# 018

Technical Bulletin

## 5 ja 6 PK Micro-V® -hinnat Renault-moottoreissa

**Monet eri Micro-V®-hinnat/sarja K015PK1750**  
RENAULT  
Clio, Kangoo, Laguna, Logan, Megane, Modus,  
Scenic, Thalia  
1.4, 1.6, 1.8, 2.0 bensiini; 1,5 DCi  
**F4P, F4R, F5R, K4J, K4M, K7J, K7M, K9K**

Kuva 1.

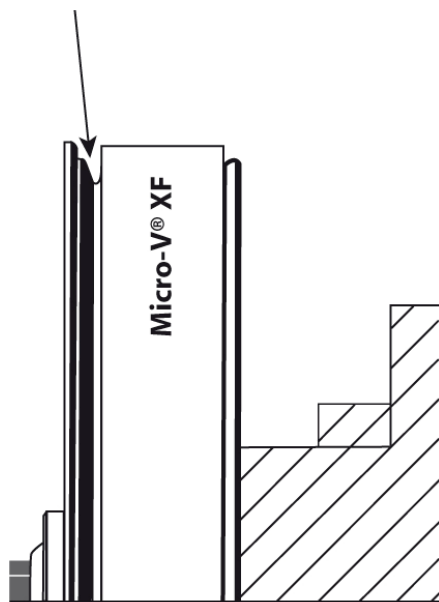
- Ilman ilmastointia:
  - Ohjaustehostimen pumppu on hihnavetoinen: hihnan on oltava hihnapyörän sisäreunassa (kuva 1).
  - Ohjaustehostin on sähkötoiminen (ei hihnavetoinen): hihna on asennettava hihnapyörän ulkoreunalla (kuva 2).
- Ilmastoinnilla varustettu:
  - Hihnan on oltava hihnapyörän ulkoreunalla (kuva 2).

Kuva 2.

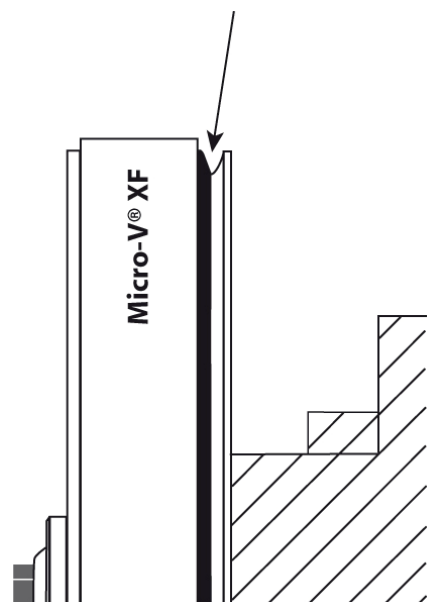
- Hihnan on oltava hihnapyörän ulkoreunalla (kuva 2).

- Hihnan on oltava hihnapyörän ulkoreunalla (kuva 2).

Johtuen edellä mainituista kehityksestä, olemme vaihtaneet suosituksemme 6PK1753:sta 5PK1750:een.

Vastaavasti asennussarjamme K036PK1753, joka on mainittu vuoden 2007 luettelossamme mutta ei ollut painatushetkellä saatavilla, tullaan nimeämään uudestaan K015PK1750:ksi.
